Contrato de Obra No. LP-019-2023 **Contratista:** MANA CONSTRUCCIONES SAS,

Objeto Contrato de Obra:
"CONSTRUCCIÓN DE PARQUES LINEALES EN LAS CALLES 28 Y 29 ENTRE CARRERAS 26 Y 27 EN LA ZONA URBANA DEL MUNICIPIO DE COROZAL, DEPARTAMENTO DE SUCRE

INFORME MENSUAL No. 11 **MES O PERIODO:** 1 de agosto hasta 29 de agosto de 2025

INFORME MENSUAL DE INTERVENTORÍA No 11 (FINAL).
DEL PERÍODO: DEL 01 DE AGOSTO DE 2025 HASTA 29 DE AGOSTO DE 2025

ITEMS	ACTIVIDAD
	PAÑETE 1:4 IMPERMEABILIZADO E=0,02M

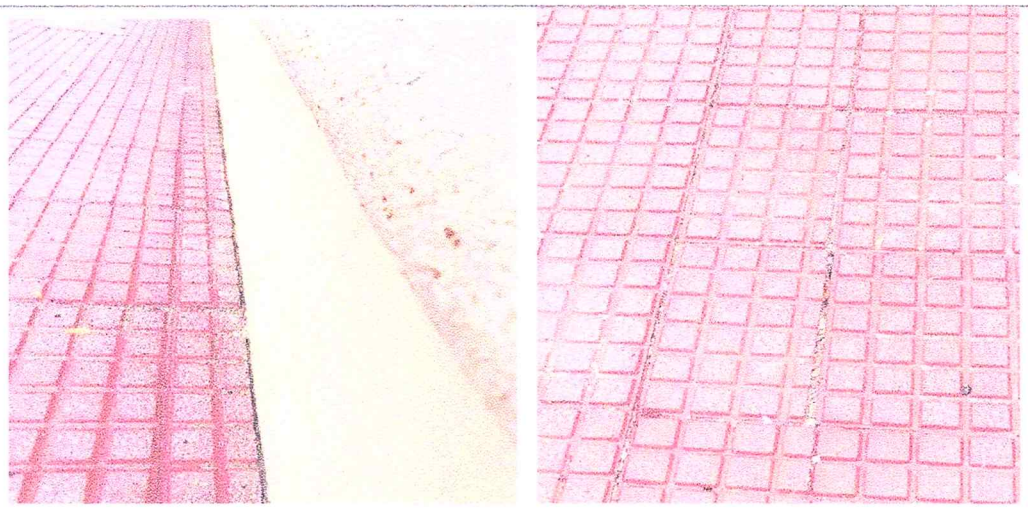
OBSERVACIONES: El pañete presenta acabados que no cumplen los estándares de calidad y buena presentación final, esto puede ocasionar filtraciones de agua en partes internas de los muros de las jardineras. Se recomienda realizar pañete impermeabilizado.

PISO PODODACTIL DE TRANSITO DE 0.3X0.3 M COLOR AMARILLO

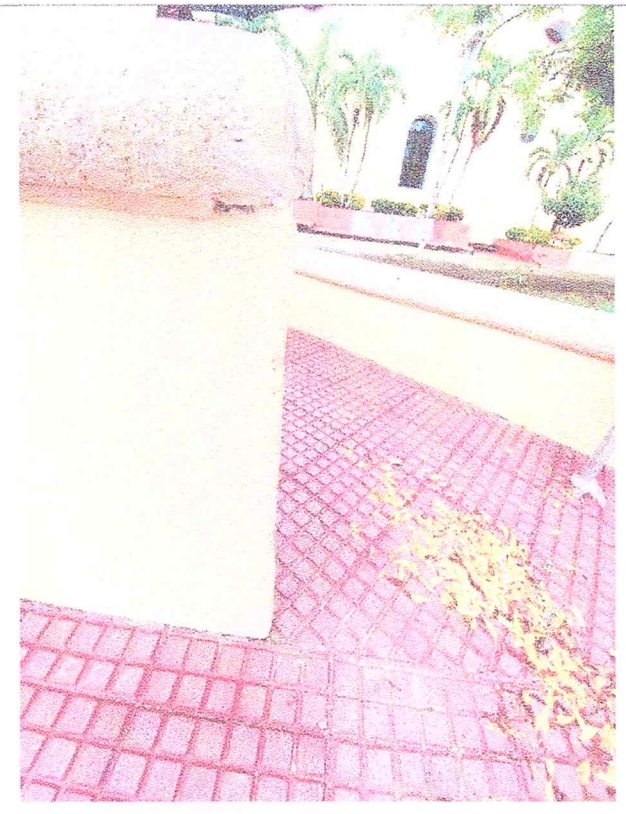
OBSERVACIONES: El piso pododactil de transito en el parque de la calle 28 presenta cierta desviacion o quiebre el cual no esta referenciado en los planos del proyecto, lo anterior representa mala instalacion del mismo en la zona mencionada.

Imagen 1: *Figuras octagonales señaladas.*

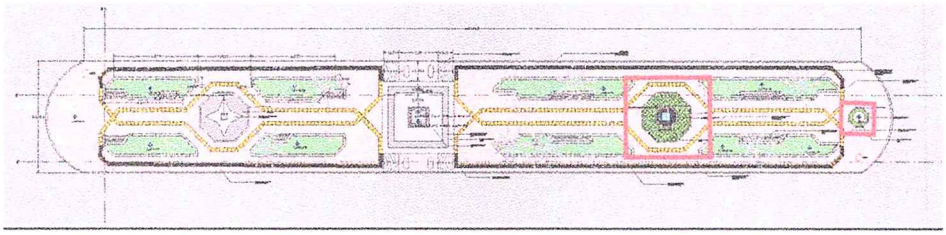
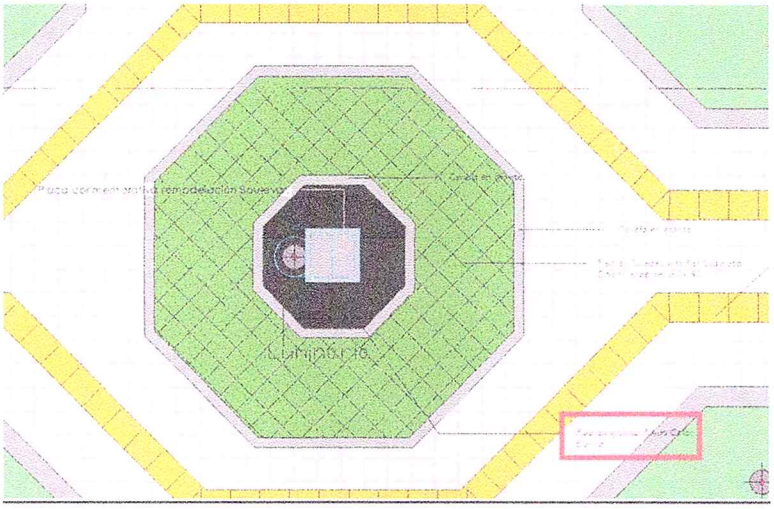
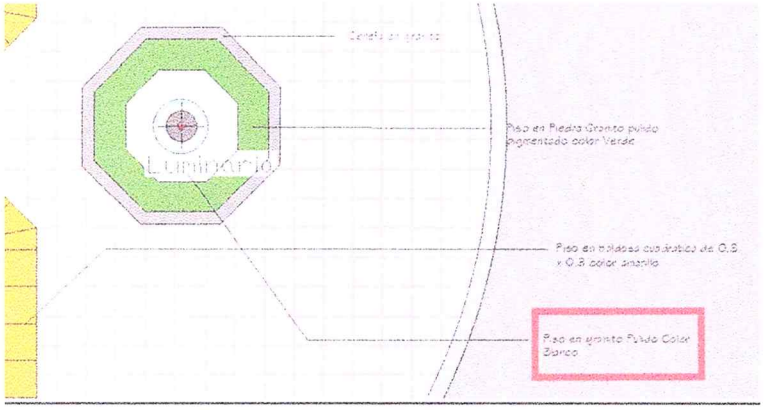
Remitiéndonos al diseño arquitectónico vigente para el Boulevard de la Calle 28, podemos notar que la especificación de acabados en las figuras octagonales dicta la instalación de granito pulido color blanco, sin embargo, en el centro de dos (2) de éstas (Ver imágenes 1, 2 y 3) encontramos individuos arbóreos que lo impiden. Dado lo anterior, se hace necesaria la construcción de dos jardineras para preservar la integridad del ecosistema de los Parques Lineales, dichas jardineras conservarán la misma forma octagonal para respetar el diseño arquitectónico del Boulevard de la Calle 28.

Remitiéndonos a las memorias de cantidades, podemos constatar que ambos acabados están contemplando su instalación en la alfajía de las jardineras, sin embargo, no es posible la implementación de los dos ítems dado que son mutuamente excluyentes, es decir, si la alfajía va en granito no puede pintarse, y viceversa. Con el fin de brindar la mejor estética posible a los Parques Lineales, se optó por implementar el acabado de Granito Abujardado en un color (crema) que armonice con el entorno arquitectónico."

Producto de lo anterior, CONSTRUCCIONES BETANIA S.A. con contrato N° MC-010-2024, cuyo objeto es INTERVENTORÍA TÉCNICA, ADMINISTRATIVA, FINANCIERA, JURIDICA Y AMBIENTAL DEL PROYECTO: "CONSTRUCCIÓN DE PARQUES LINEALES EN LAS CALLES 28 Y 29 ENTRE CARRERAS 26 Y 27 EN LA ZONA URBANA DEL MUNICIPIO DE COROZAL, DEPARTAMENTO DE SUCRE, avala la propuesta modificatoria expuesta por el interventor (anexada a esta solicitud) con el fin de dar cumplimiento completo a las actividades estipuladas en el contrato durante la ejecución del mismo, por tanto solicitamos cordialmente a Gobernación de Sucre estudiar la presente modificatoria con el fin de dar continuidad a las actividades en las que se deban realizar mayores cantidades a las contractuales.
